1. (108)南科(高)使字第 014 號

2. (108)南科(高)使字第 002 號

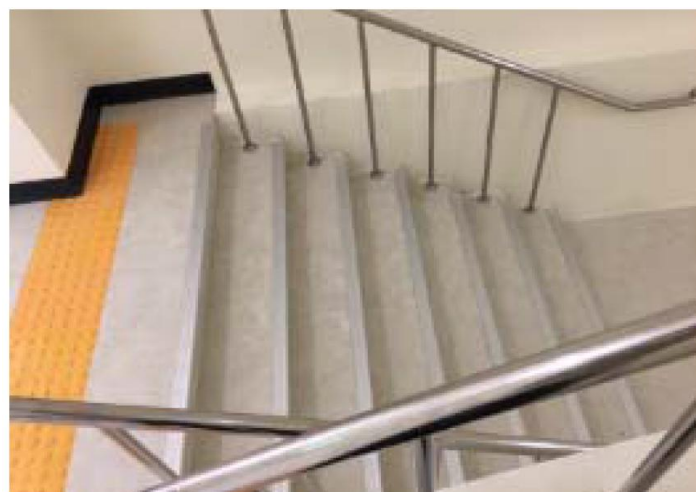
地下 1 樓樓梯底部淨高未達 190 公分部分已封閉。

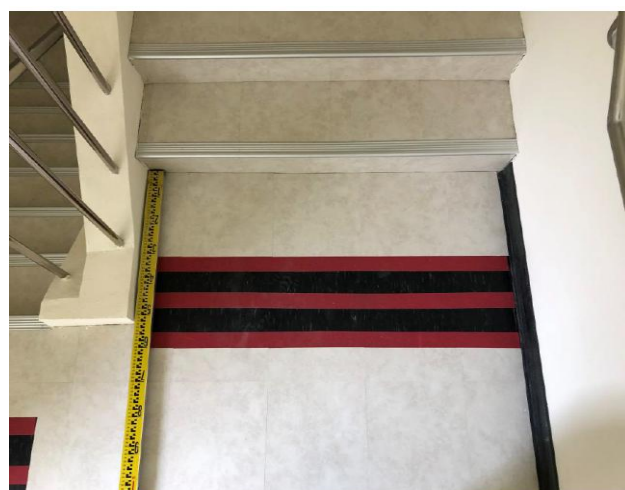
修改為其他與地板鋪面不同質地之警示設施。

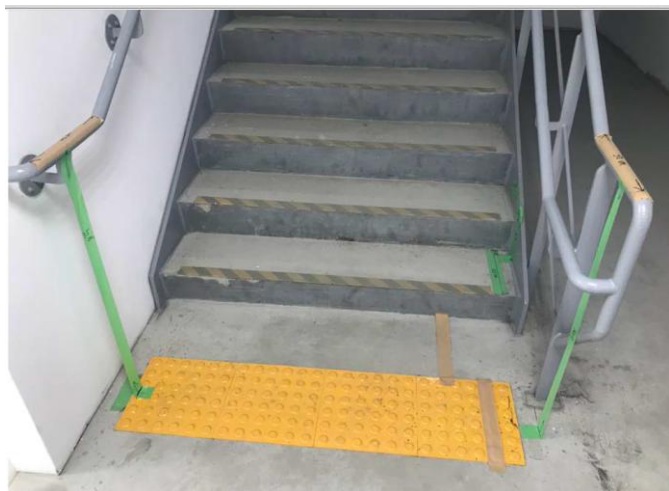
已依規定更換觸覺裝置。

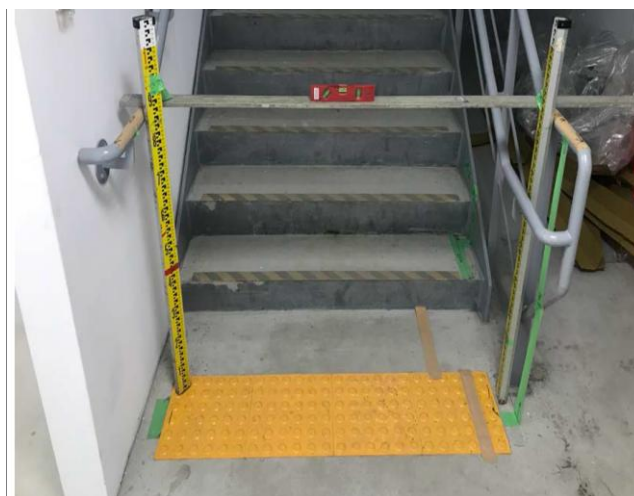
樓梯請以單層扶手方式檢討。

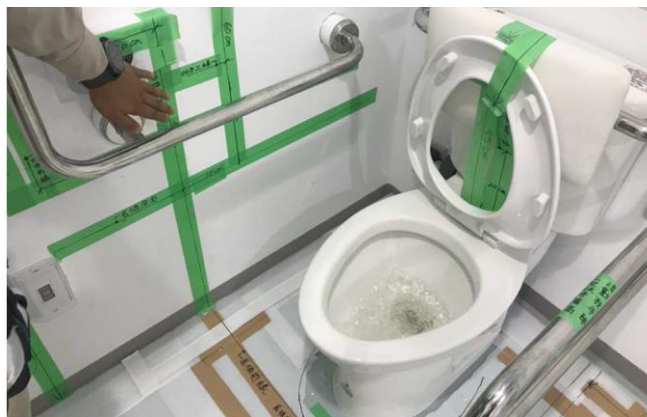
緊急求助鈴與連接之蜂鳴器請接電測試。

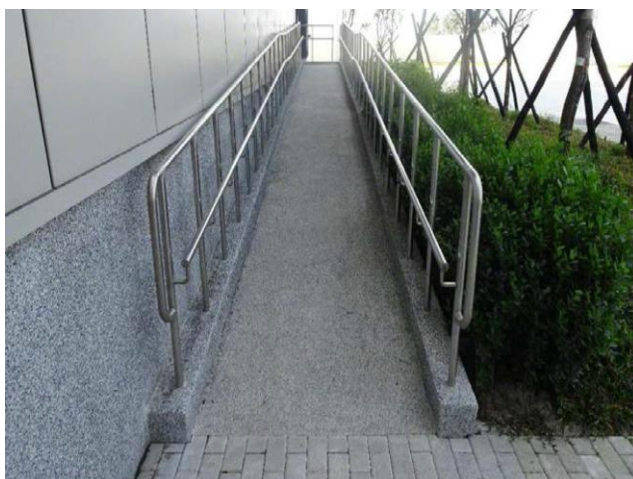
坡道引導標誌牌未設置

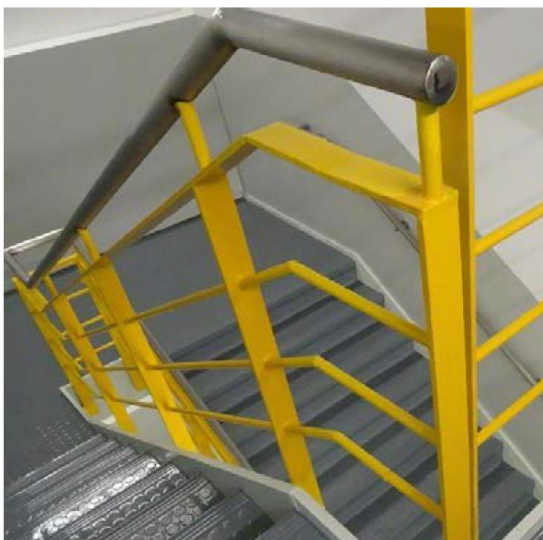
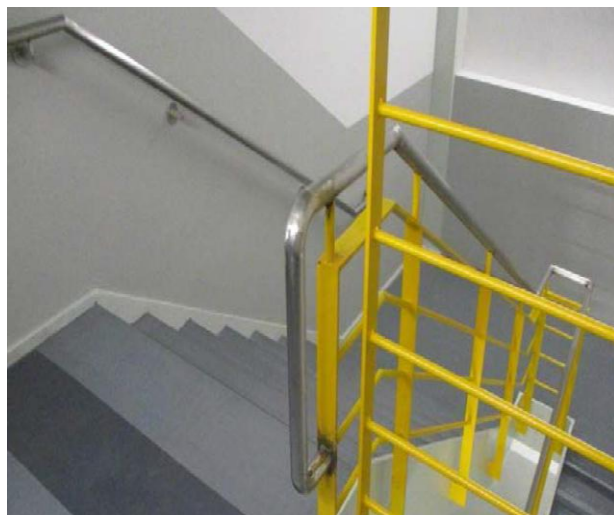
樓梯頂部無防鉤處理。

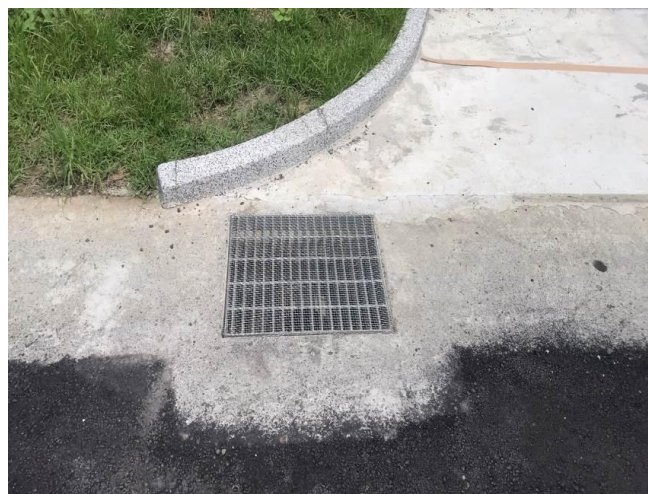
無障礙廁所馬桶沖水控制器及下方求助另位置改善。

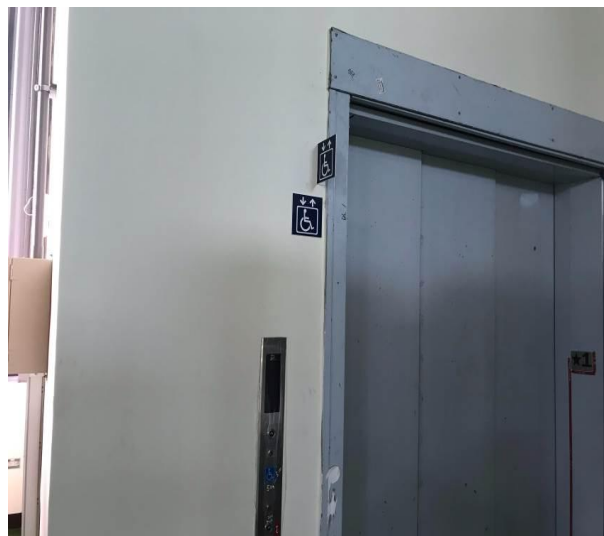
無障礙樓梯水平延伸扶手高度過高，應為 75~85 公分。

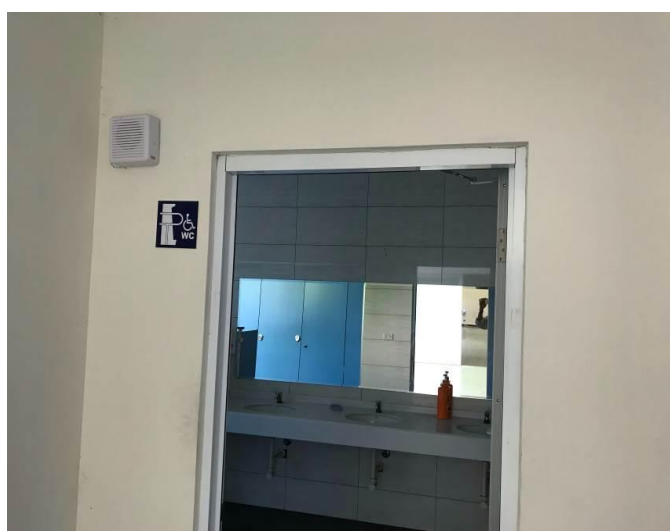
男廁設置無障礙小便斗請於廁所入口牆面加設無障礙標誌。

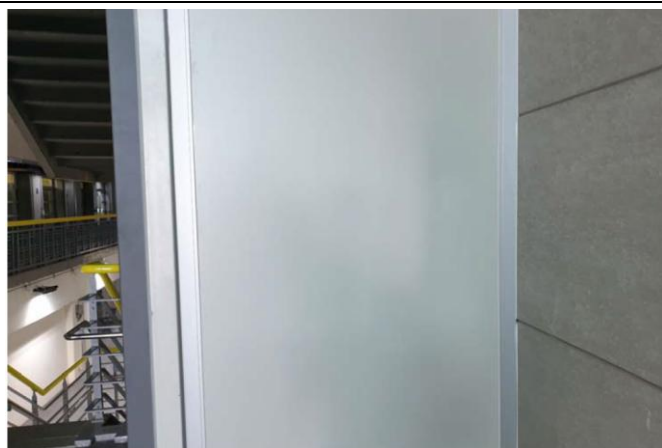
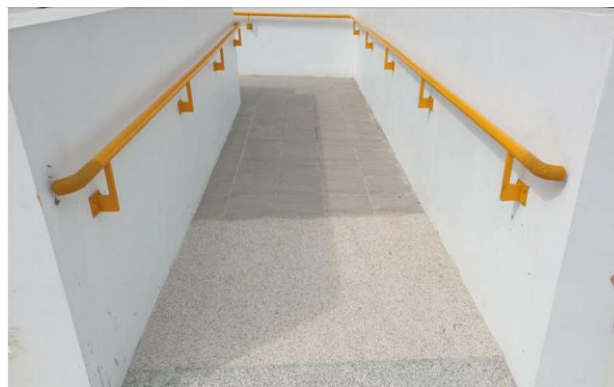
增設標準廠房支無障礙設施平面配置圖。

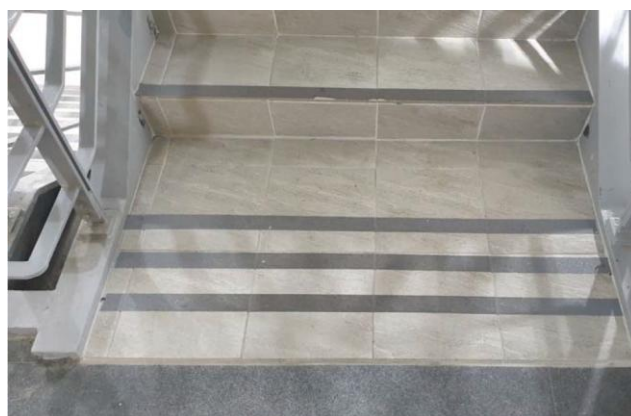
取消非屬無障礙電梯之無障礙標誌。

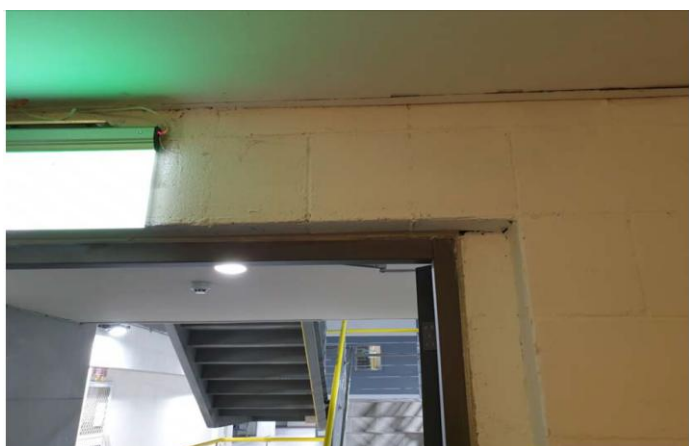
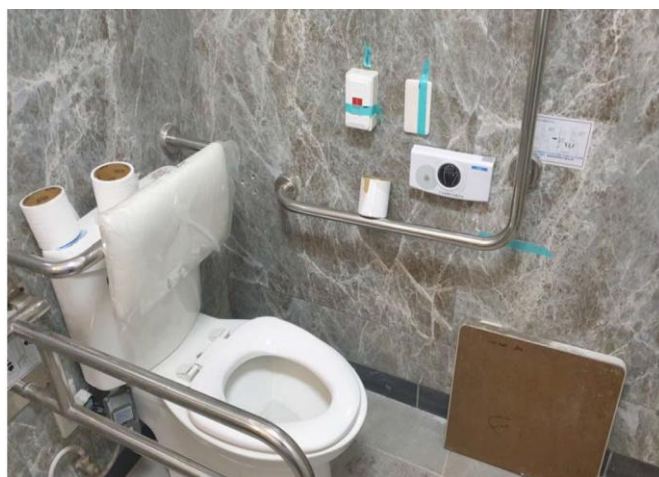
梯廳設置無障礙樓梯引導標示。

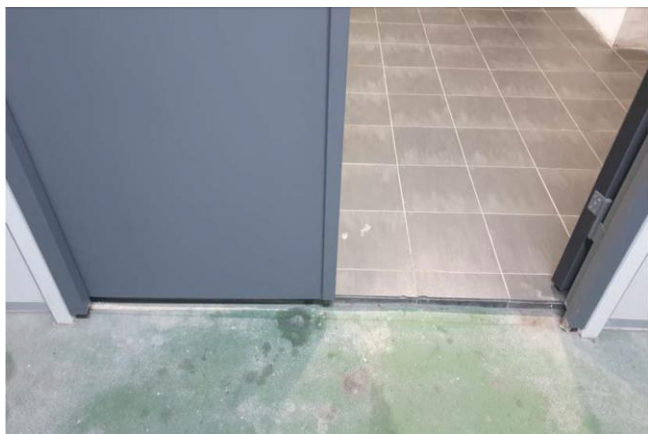
新設無障礙標示。

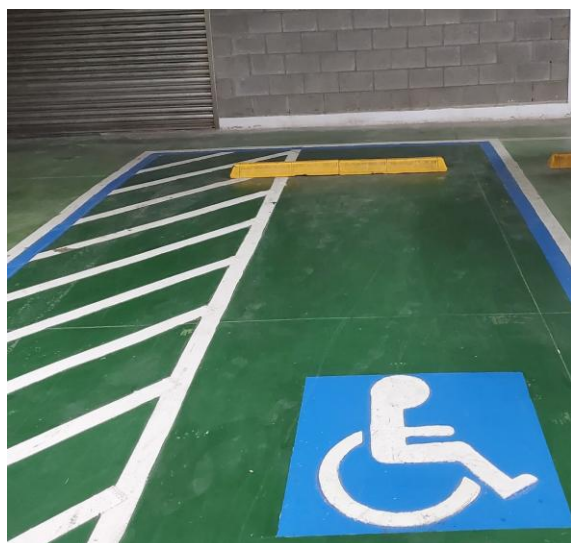
無障礙電梯標示。

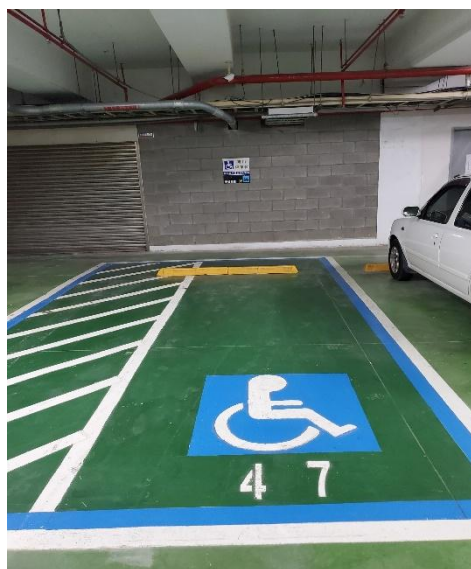
無障礙停車位標示。

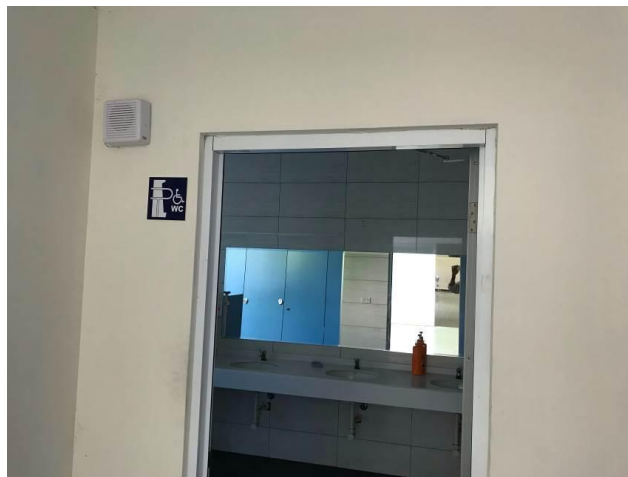
請於廁所入口牆面加設無障礙標誌。

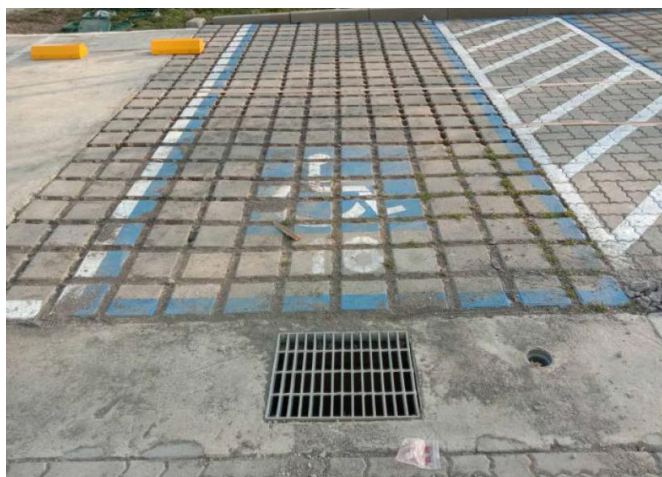
無障礙車位下方為植草磚，無障礙人士下車後會影響輪椅通行。

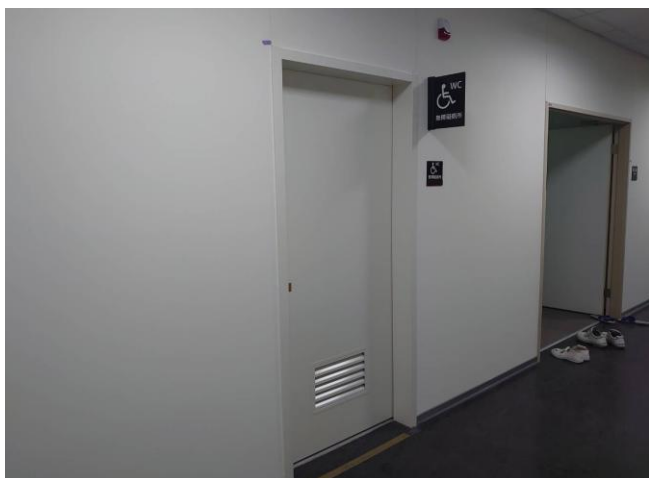
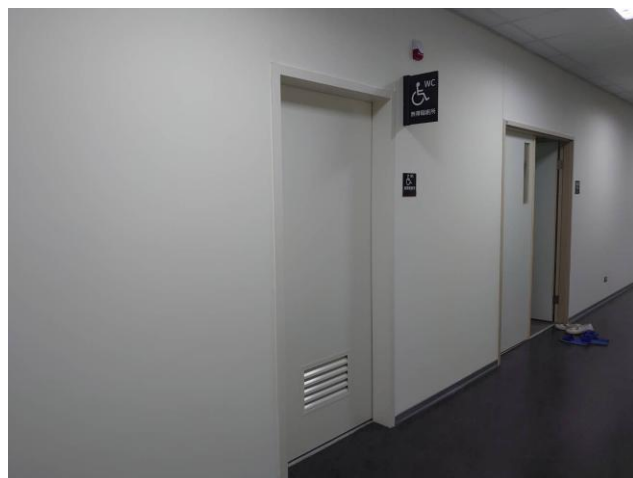
廁所入口垂直牆面之引導標誌高度不足 190 公分。

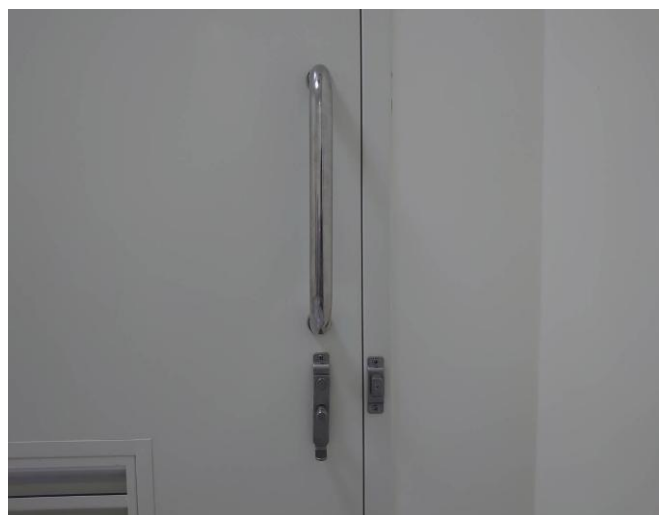
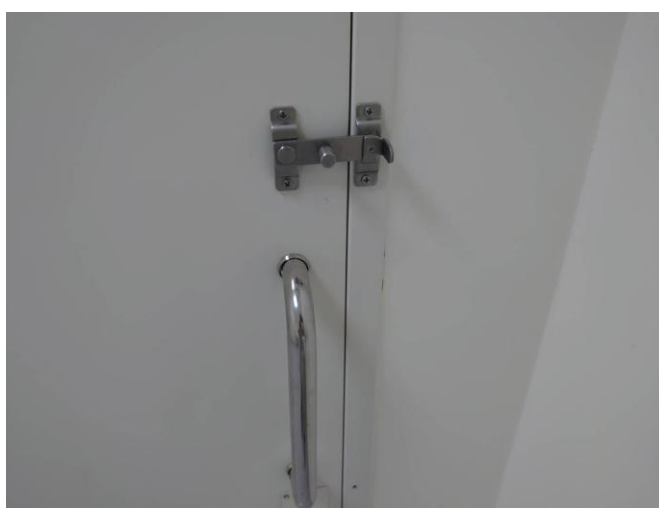
門扇關門扣鎖時被門把手阻擋，無法扣上，請調整鎖扣位置。

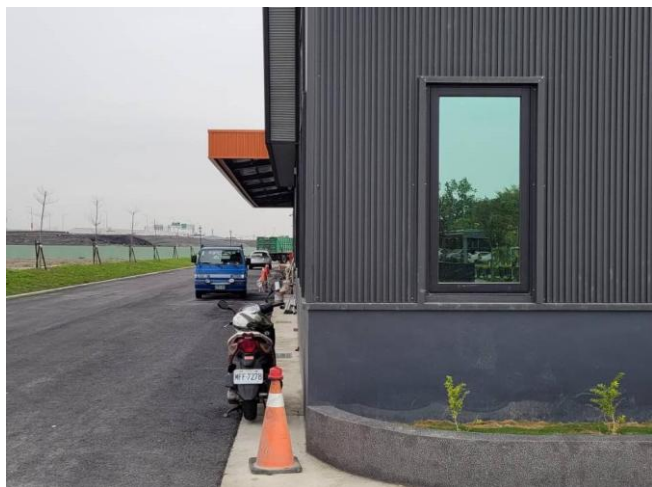
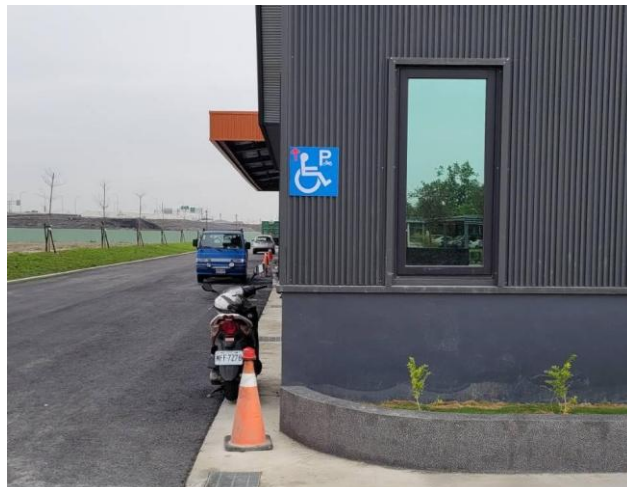
無障礙機車停車位位於建築物後方，請增設引導標誌。

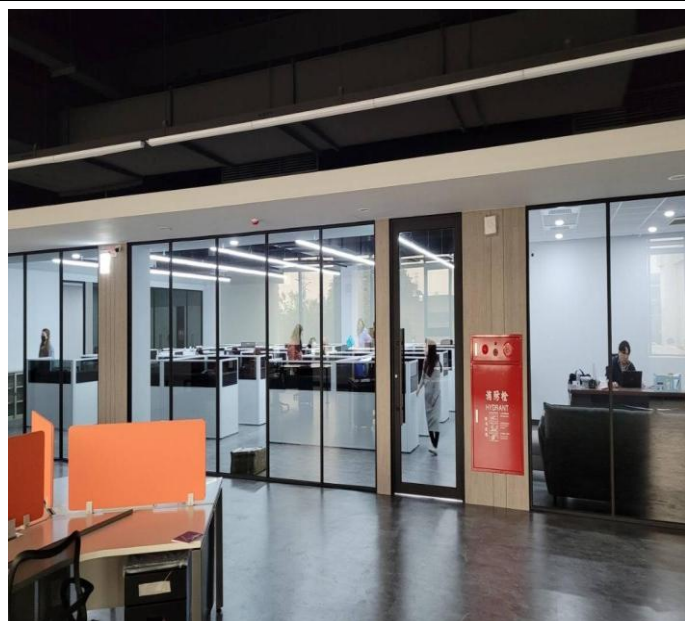
請於 1F 門廳及各層電梯間增設無障礙設施指示標誌。

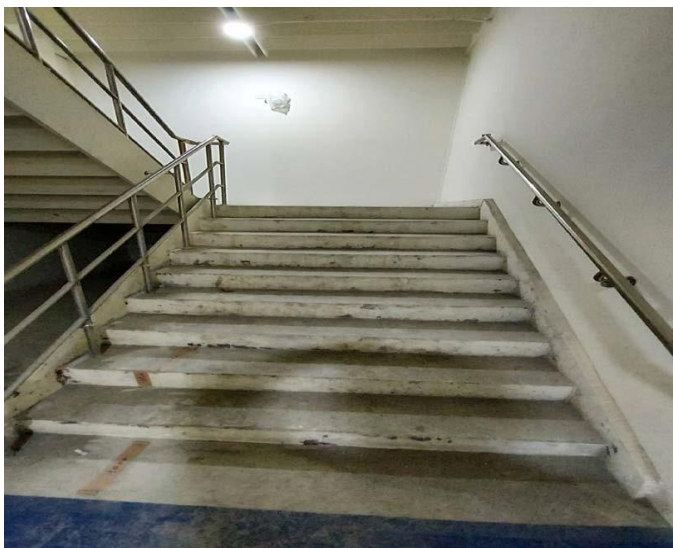
無障礙汽車停車區請增設無障礙標誌立牌。

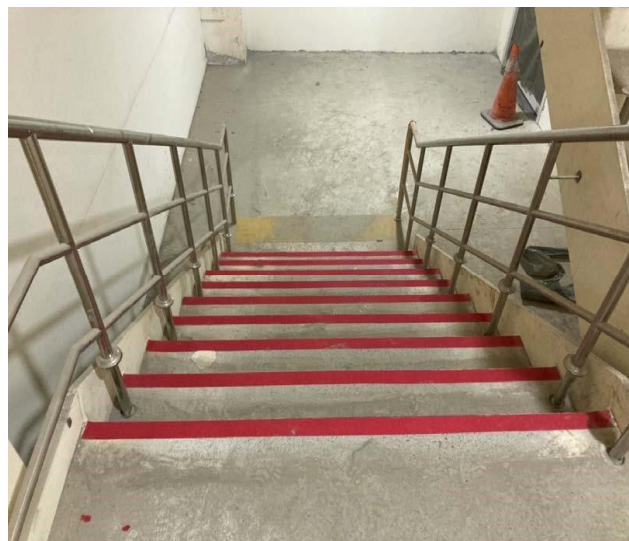
各樓層樓梯梯級踏面外緣應設防滑條。

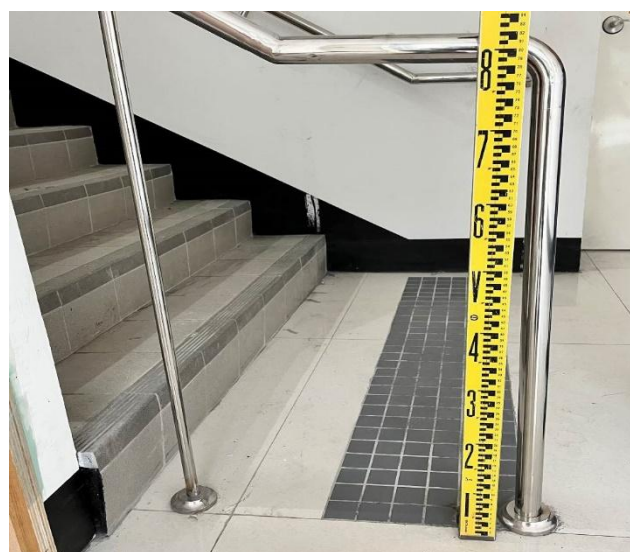
各項無障礙設施之引導(指示)標誌更換永久性材料。

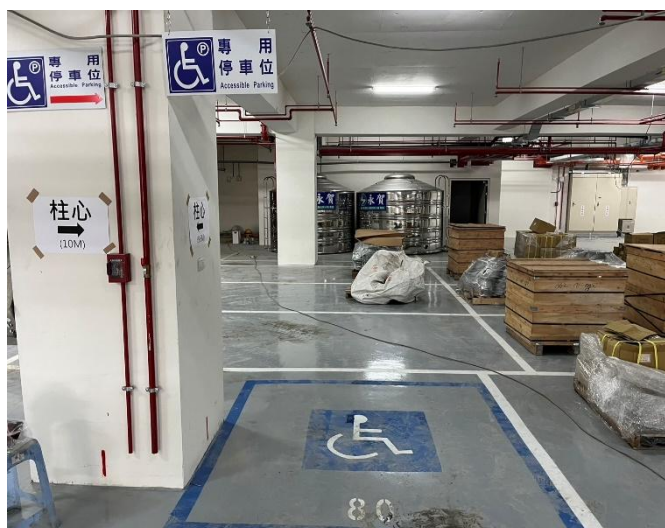
地下室無障礙機車停車位上方未設置標示牌。

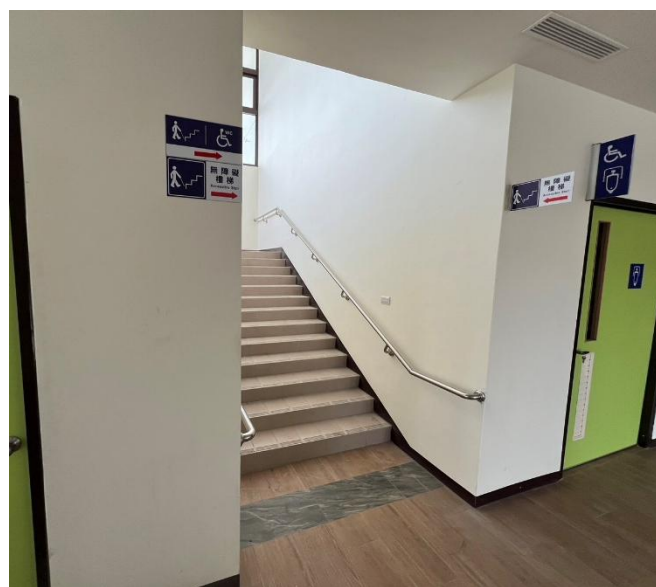
室內大門出入口玻璃門貼上警示條。
